21 項目の質問事項

2 1 項目の質問に対する回答、意見、松江市の考え方

図 2 - 1 島根原子力発電所における燃料プール内の使用済燃料貯蔵量の推計

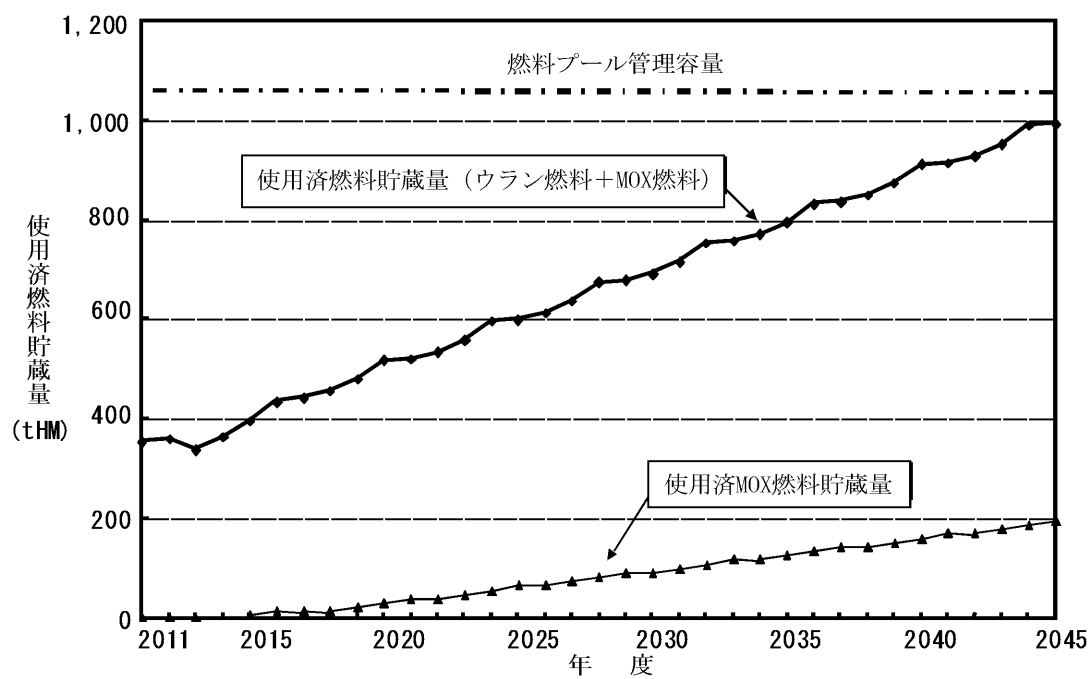
質問項目	2. 使用済みウラン燃料と使用済みMOX燃料の貯蔵量及び処理について
質問内容	使用済みウラン燃料と使用済みMOX燃料の貯蔵量は、2045 年頃にピークに達し管理容量を超えるとの推計を発表されているが、それぞれの貯蔵量の年次ごとの詳細な数量をお示しいただきたい。 また、仮に第二再処理工場の操業に遅れが生じるような場合には、使用済みウラン燃料と使用済みMOX燃料をどのように処理されるのか、具体的な計画をご説明いただきたい。
中国電力㈱の回答	・島根原子力発電所における使用済燃料の貯蔵量の年次ごとの推計は図 2－1 のとおり - 使用済MOX燃料は、当面適切に貯蔵管理し、国の定める処理方策に沿って処理することを考えている。 ・MOX燃料の処理方策は、「原子力政策大綱」において 2010 年ごろから検討を開始し、六ヶ所再処理工場の操業終了に十分間に合う時期までに結論を得ます。また「原子力立国計画」において六ヶ所再処理工場の操業終了頃に第 2 再処理工場の操業を開始し、改修されるプルトニウムはFBRで再利用するとの基本シナリオが示されている。
松江市の考え方	中国電力の回答によれば、使用済み燃料の貯蔵量は 2045 年頃に管理容量に達することが予想されている。国の「基本シナリオ」では、「2045 年頃に第二再処理工場の操業を開始する。」とあり、「2010 年頃からの検討を円滑に開始するため、必要な準備を行っている。」と回答しているので、国が2010年を目途に早急に審議を開始し、第二再処理工場及び中間貯蔵施設の建設について、具体的な計画を策定される必要がある。
